準備書面(61) ～敷地内活断層～

平成26年(行ウ)第152号 大間原子力発電所建設差止等請求事件

藤本 光一郎（東京学芸大学名誉教授）

その他の断層(df-3断層)と大畑層の関係(Tf-1トレンチ)

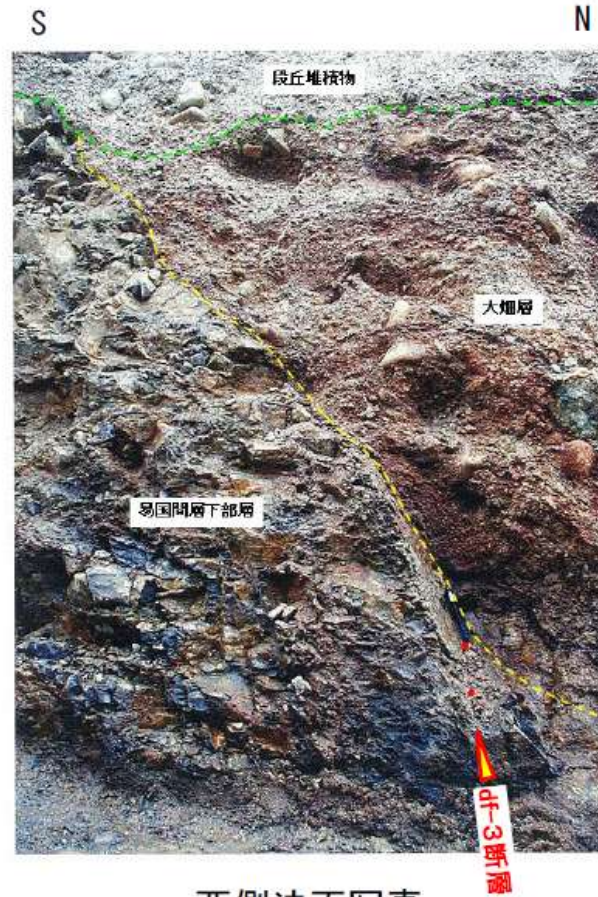
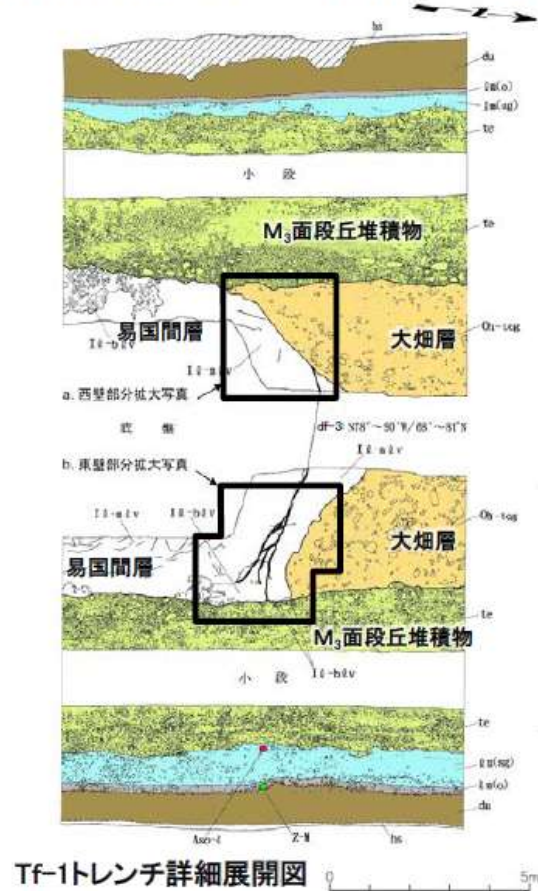
西側法面（写真左側）では、df-3断層は易国間層中から、大畑層との境界（写真で黄色の破線）に収れんするように見える。大畑層の基底部に変形を与えていないか精査する必要がある。

Tf-1トレンチでは、df-3断層は大畑層及びM₃面段丘堆積物の各基底面に変形を与えていないことから、大畑層堆積以降の活動はないものと判断される。

その他の断層(df-2断層)と大畑層の関係(補足調査坑)(2/4): 詳細観察結果(東壁)

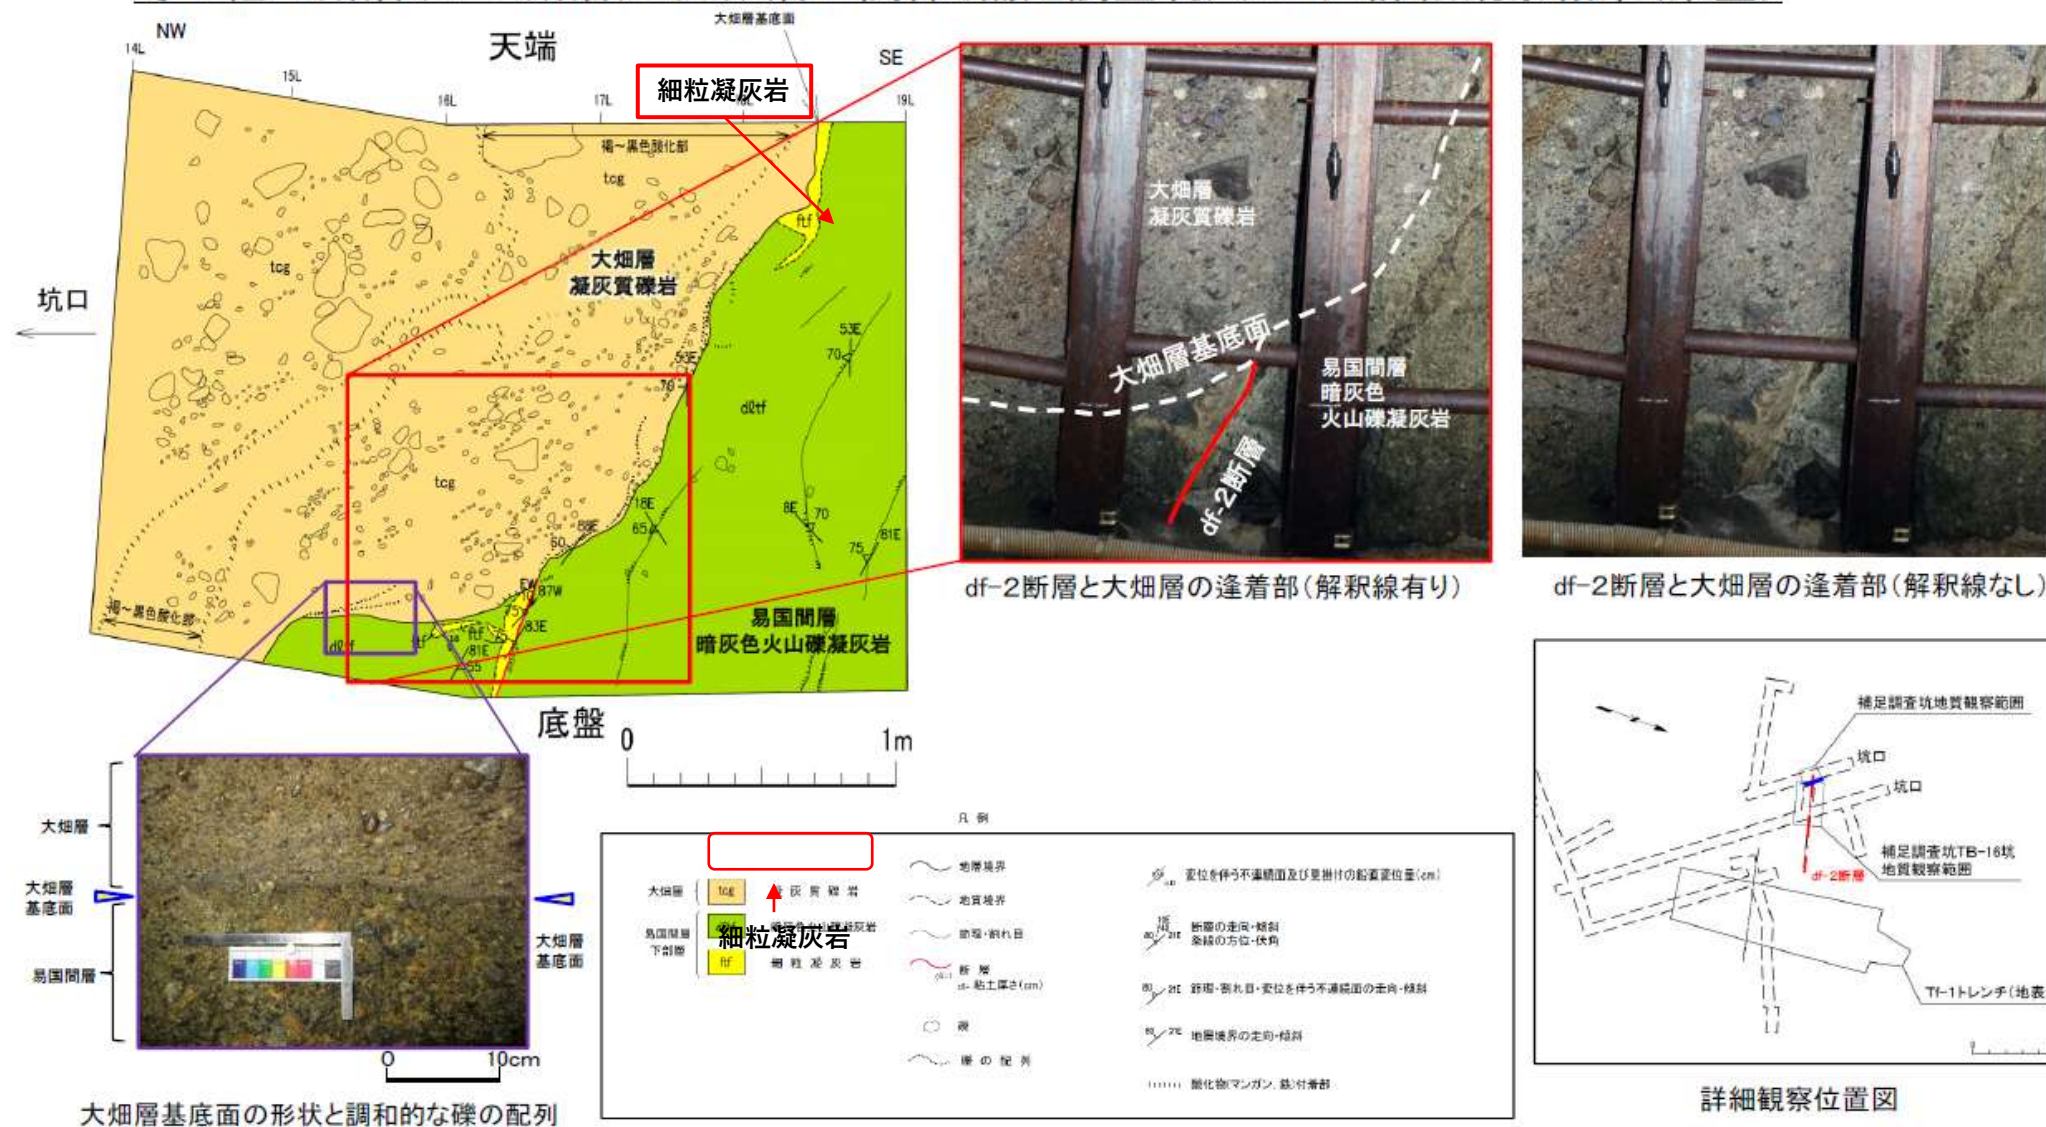
dF-2断層は易国間層と大畑層の境界面に収れんするように見える。黄色で細粒凝灰岩とされているものは、断層破碎帯の可能性があり、dF-2断層が大畑層堆積後も活動した可能性を示唆する。

- 大畑層には、礫の配列が認められる。この配列は、大畑層基底面の形状と調和的であり、df-2断層の延長上では礫の配列に乱れは認められない(性状の詳細はP.2-49参照)。
- df-2断層は南側落下の変位センスであるが、大畑層内に南側落下の変位センスを示唆する構造は認められない。

Tf-4トレンチ詳細画像

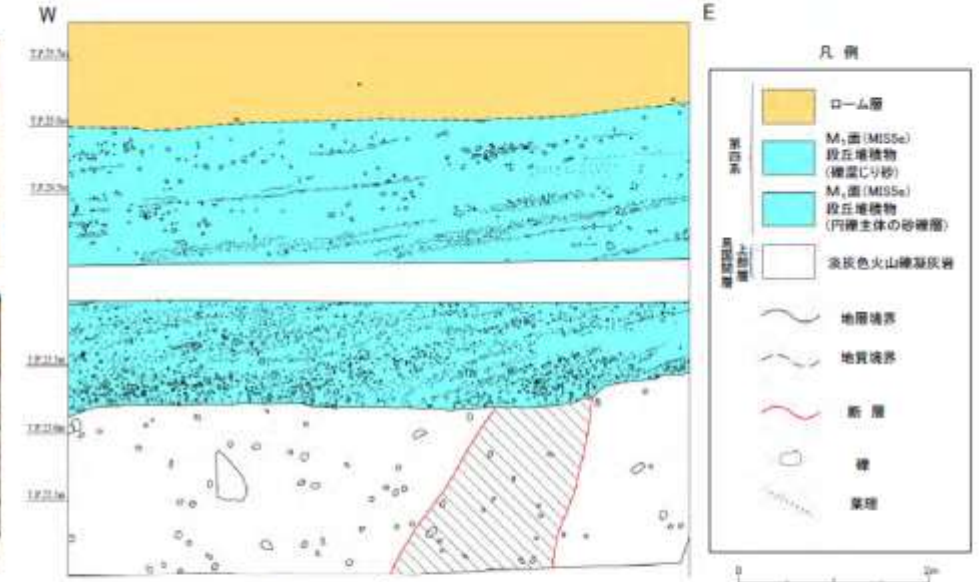
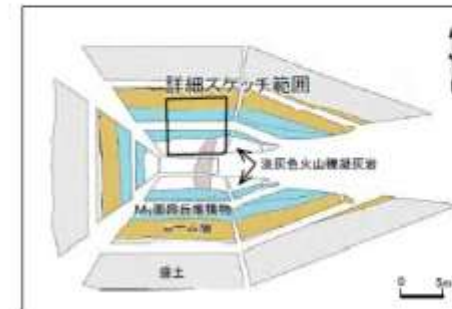
cf-3断層は、M1面段丘堆積物の下面に若干の変位(約10cm)を与えている。西落ちのセンスで、これは、cf断層系のセンスと一致する。

- Tf-4トレンチでは、cf-3断層の上載層として、M₁面段丘堆積物が分布する。
- 段丘堆積物の基底付近では円礫を主体とする砂礫層が分布し、砂礫層中の葉理は緩やかに海側(西側)に傾斜している。
- ローム層中に洞爺火山灰層が確認された法面④の段丘堆積物にも類似の性状(P.1-17, 1-18, 1-20参照)が見られ、両者は同様の堆積環境で堆積したものと推察される。

Ts-3トレンチ(2/5): 西側法面詳細図

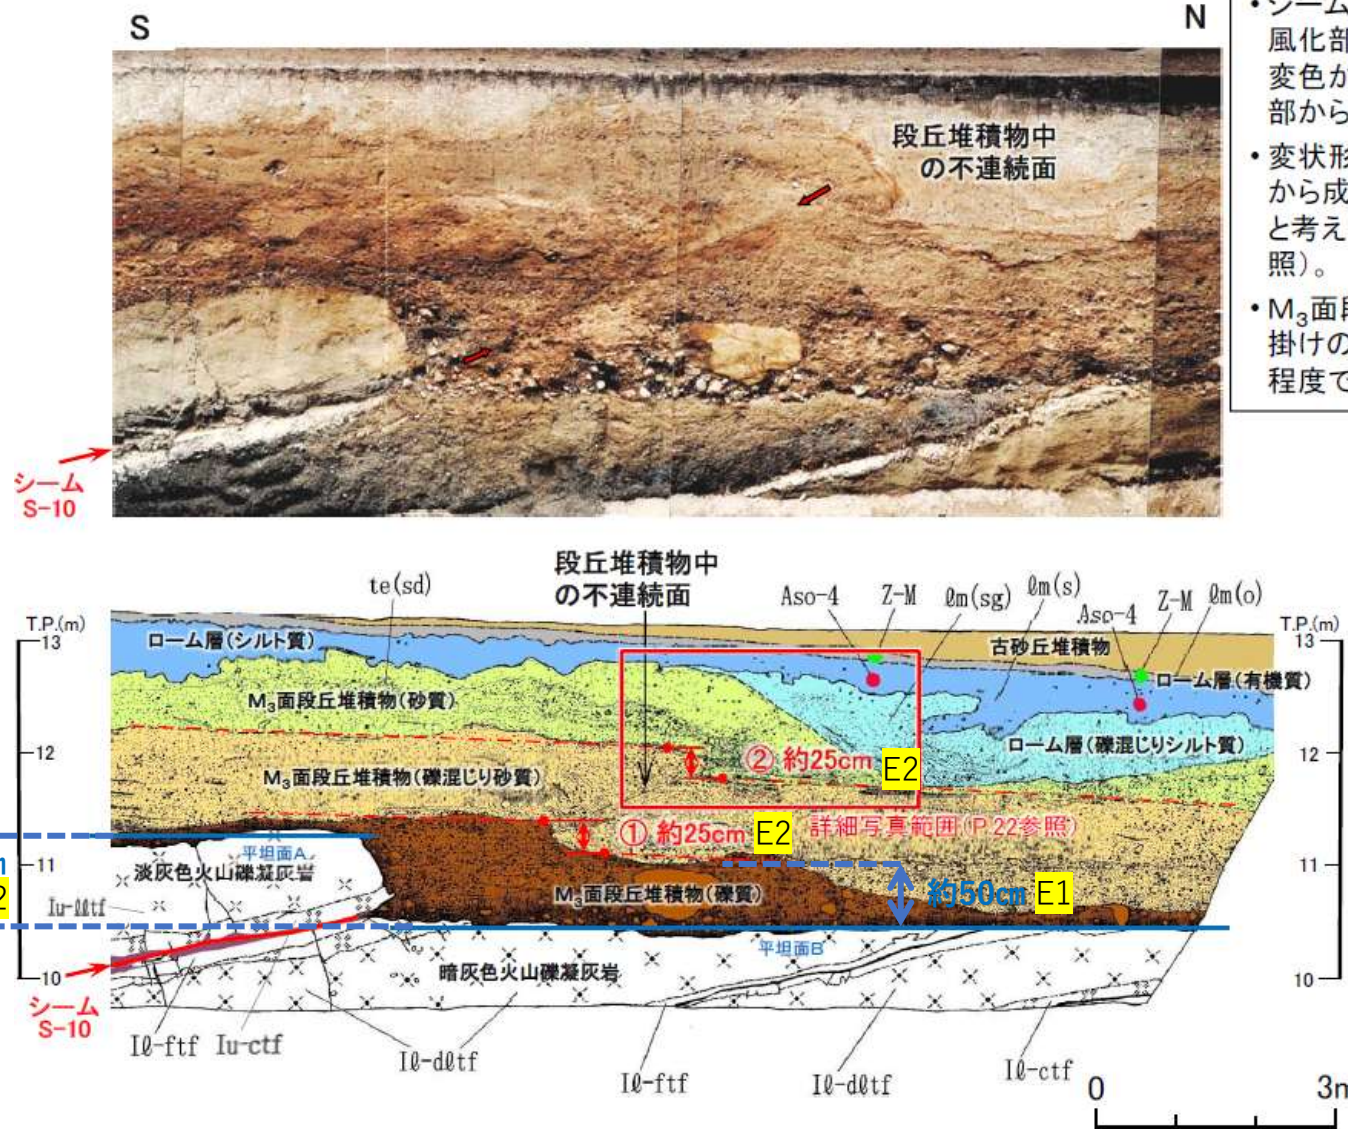
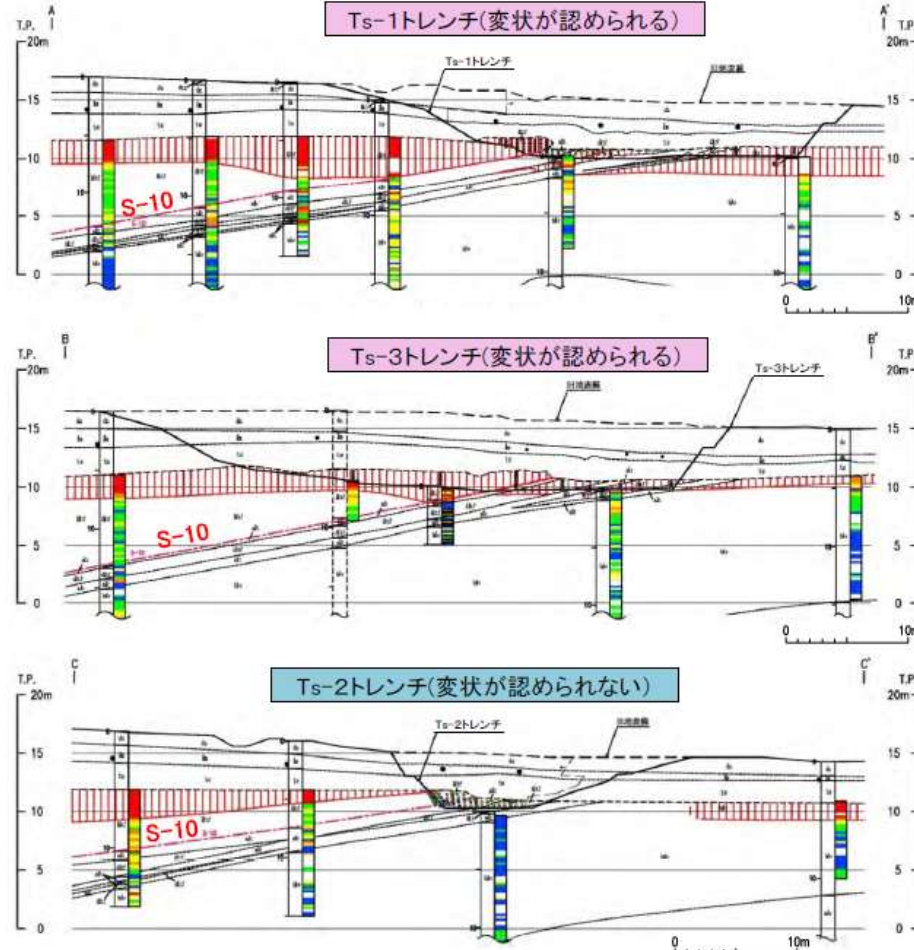
基盤岩の表面(波食面:図では平坦面AとB)は、S-10によっておよそ80cm程度の変位を受けている。少なくともE1(変位約50cm)とE2(変位約25cm)の二回のイベントがあったと考えられる。

- ・シームS-10の上盤は黄褐色を呈し著しく軟質な強風化部から成り、シームに接している。下盤は風化変色が進んでおらず比較的硬質な新鮮部～弱風化部から成る(本編資料P.4-53参照)。
- ・変状形成前の岩盤上面には、平坦面Aと平坦面Bから成る高さの異なる2段の平坦な面があったものと考えられる(第646回審査会合資料1-2, 6.2章参照)。
- ・M₃面段丘堆積物の層理面には凹凸があるが、見掛けの鉛直変位量①, ②はそれぞれ約25cmと同程度で、明瞭な変位の累積性はないと考えられる。

Ts-1トレンチ(3/3):西側法面詳細図

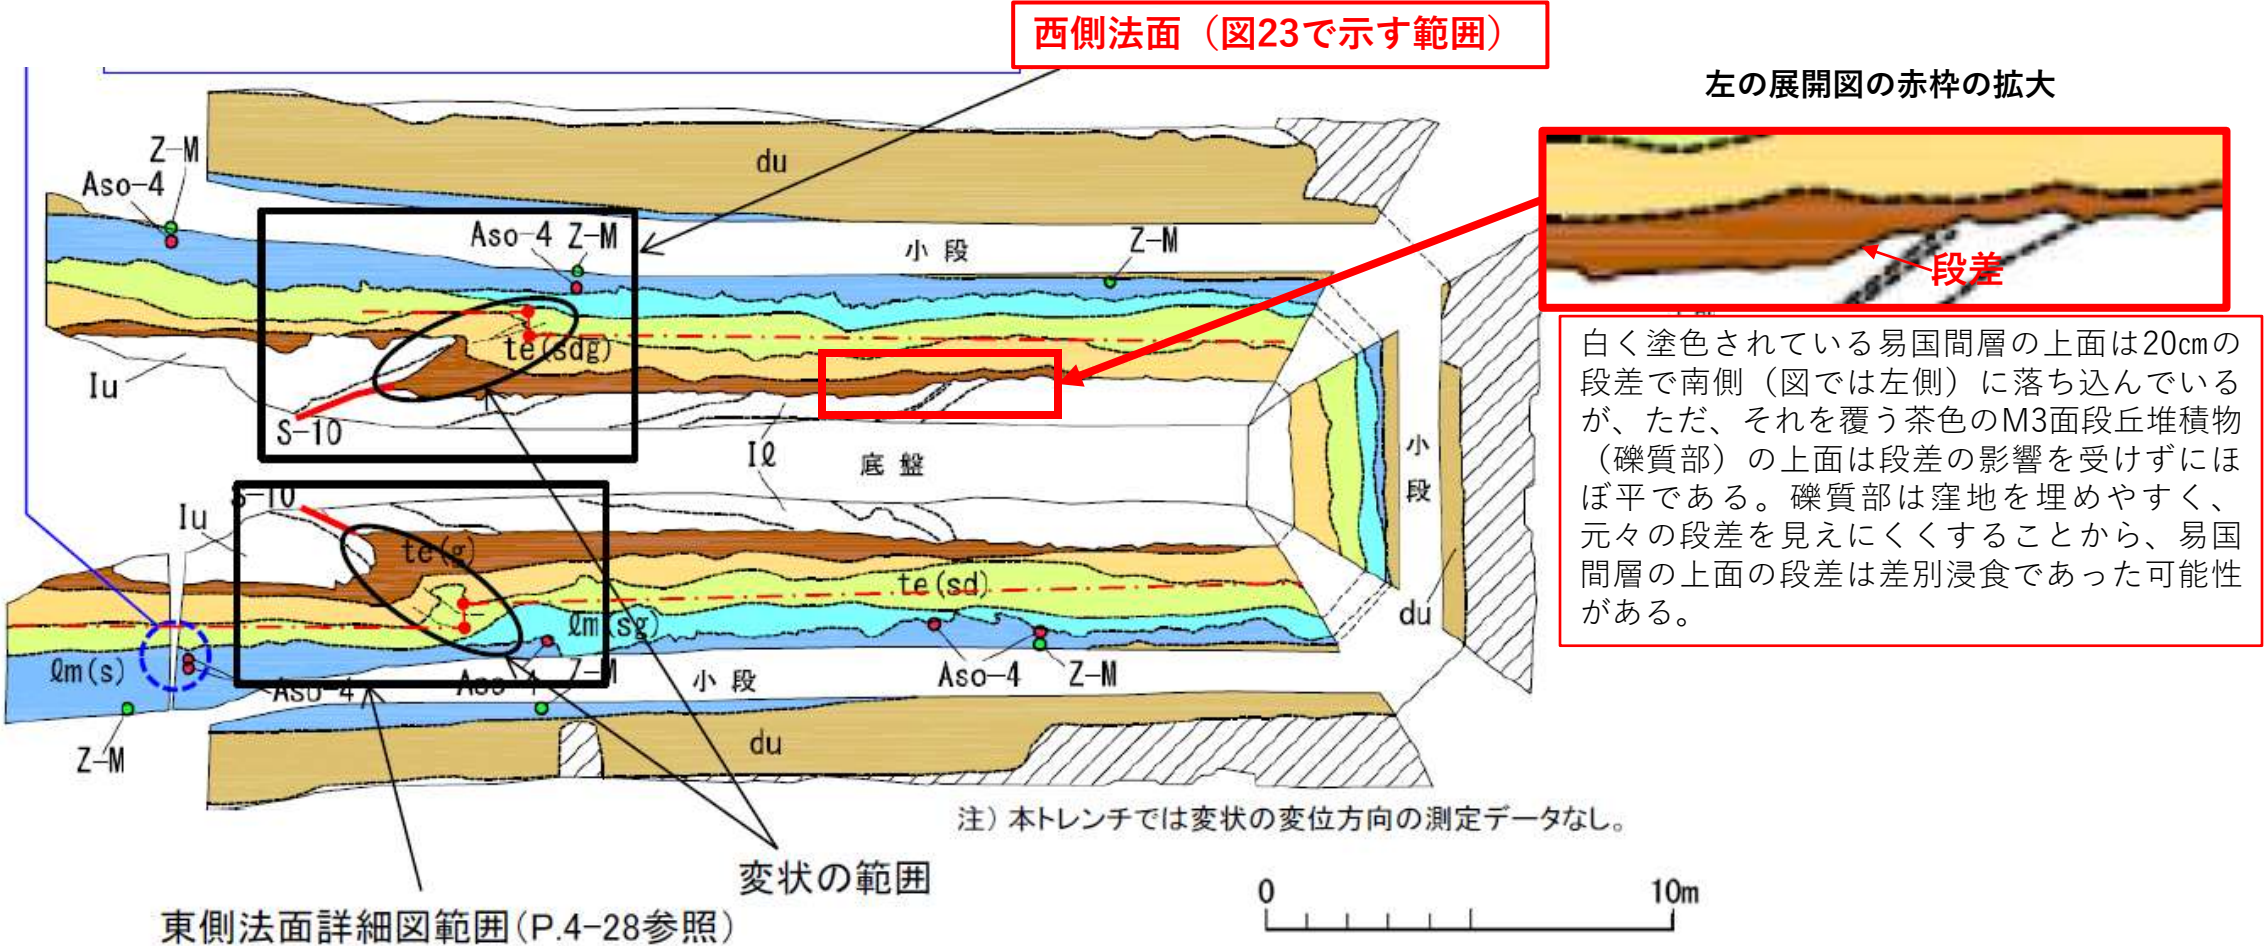
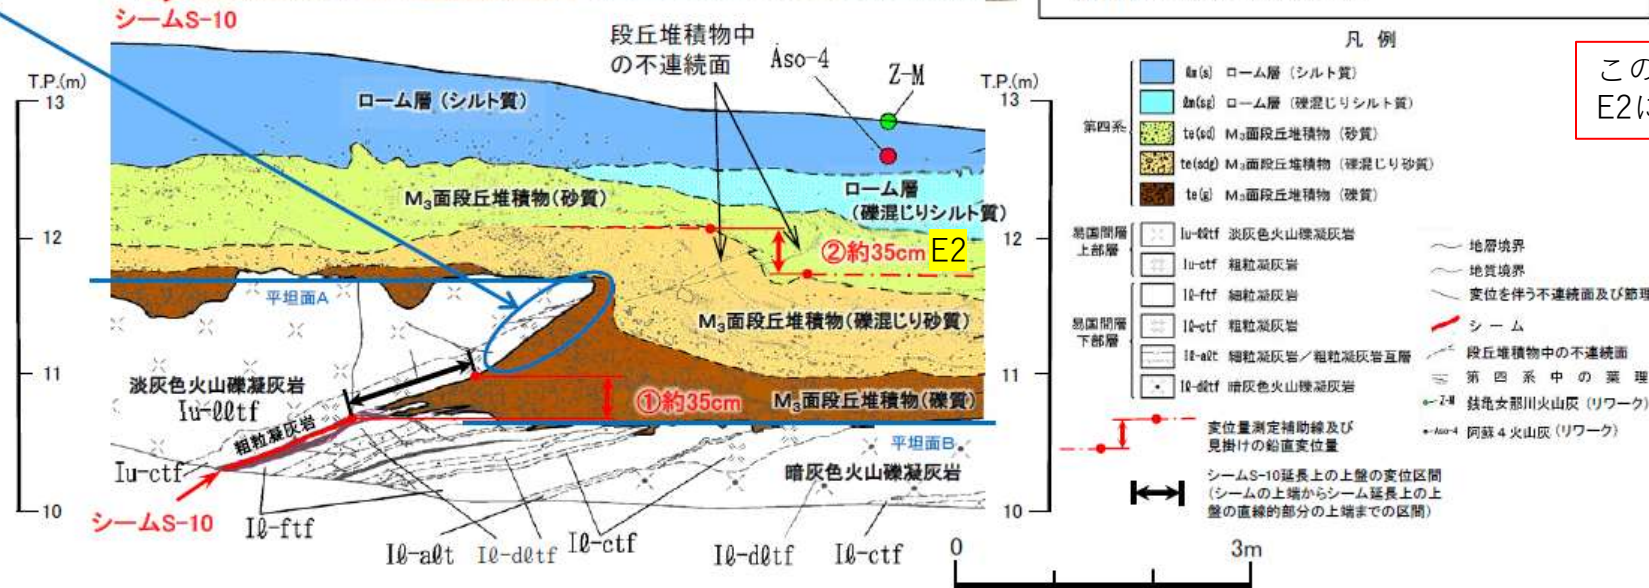
この部分の岩盤と段丘堆積物との境界面は、粗粒凝灰岩の葉理と斜交しており、潮間帯で形成されたオーバーハング状の侵食面であったものと考えられる。

この変位がS-10のイベントE2に相当すると考えられる。

- ・シームS-10の上盤は黄褐色を呈し著しく軟質な強風化部から成り、シームに接している。下盤は風化変色が進んでおらず比較的硬質な新鮮部～弱風化部から成る（本編資料P.4-53参照）。
- ・シーム上盤の侵食形状、礫質のM₃面段丘堆積物の分布などから、変位形成前の岩盤上面には、平坦面A及びBから成る高さの異なる2段の平坦面があり、両面の間はオーバーハングになっていたものと考えられる（写真1）。
- ・シームの延長上の直線的部分から求めた岩盤の見掛けの鉛直変位量は①約35cmである（第646回審査会合資料1-2、6.2章参照）。
- ・M₃面段丘堆積物の層理面には凹凸があり、層理面の全体的構造の把握が可能なM₃面段丘堆積物（礫混じり砂質）上面を基準面とした見掛けの鉛直変位量は②約35cmと推定される。
- ・見掛けの鉛直変位量①と②は同程度で、明瞭な変位の累積性はないと考えられる。

Ts-2トレンチ(2/3): 西側法面詳細図

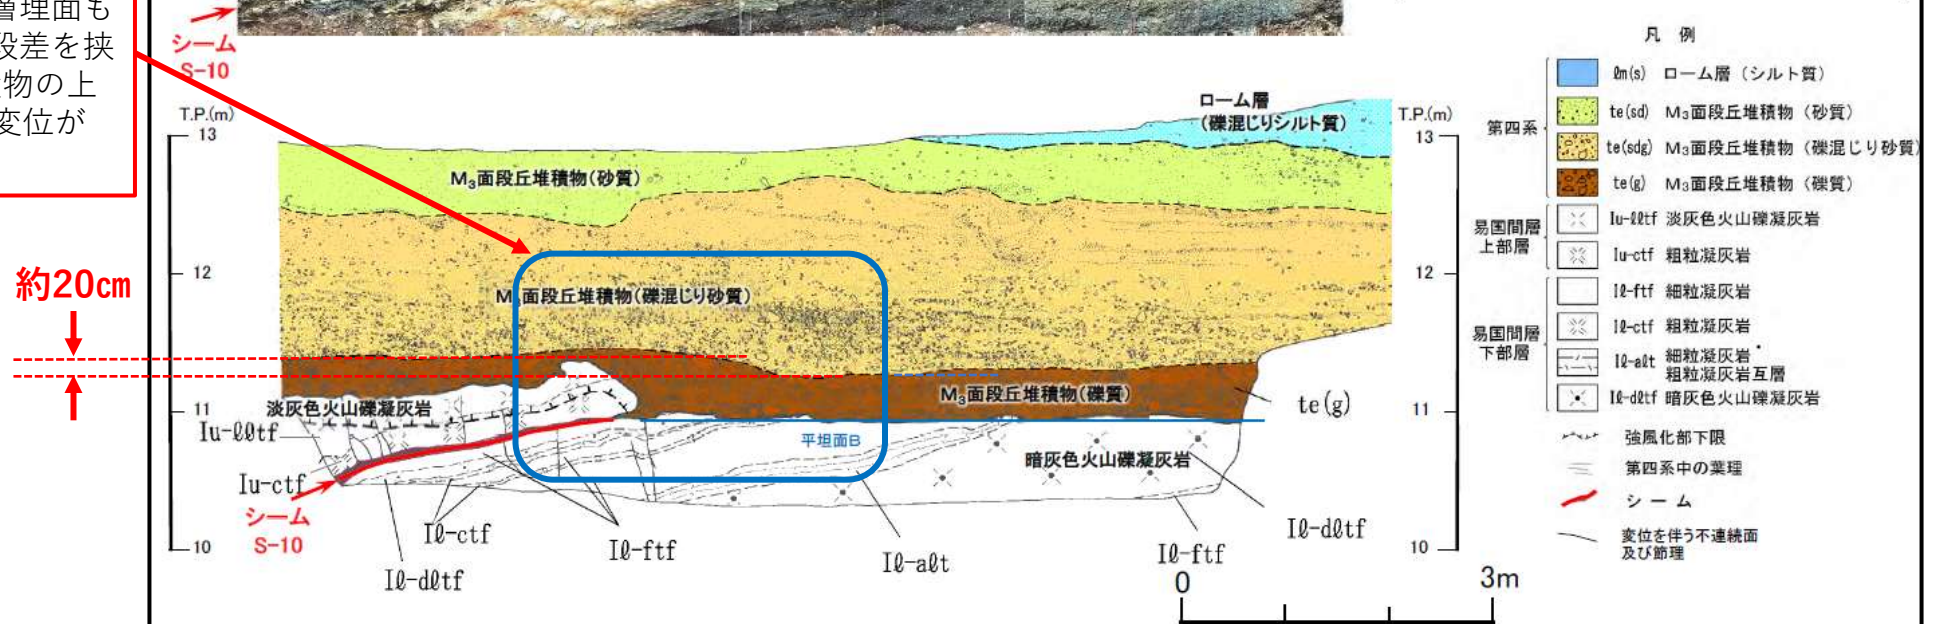
青枠で示したS-10を含む部分では、S-10を境にして上盤が下盤に乗り上げるようにして段差が生じている。易国間層の段差に沿って礫質部と砂混じり礫質部の境界がたわみ、礫混じり砂質の層理面もややたわんでいる。段差を挟んで、M3面段丘堆積物の上面に20cm程度の垂直変位が生じている。

- ・シームS-10の延長上のM₃面段丘堆積物とその直下の岩盤に変状は認められない。
- ・シームS-10の上下盤共に風化変色が進んでおらず比較的硬質な新鮮部～弱風化部から成る。上盤のシームに接する箇所に強風化部は分布しない(P.4-39参照)。
- ・この法面では、平坦面Bは認められるが、平坦面A(P.4-31参照)は西側～南側法面に見られるように侵食を受けて低くなっている。
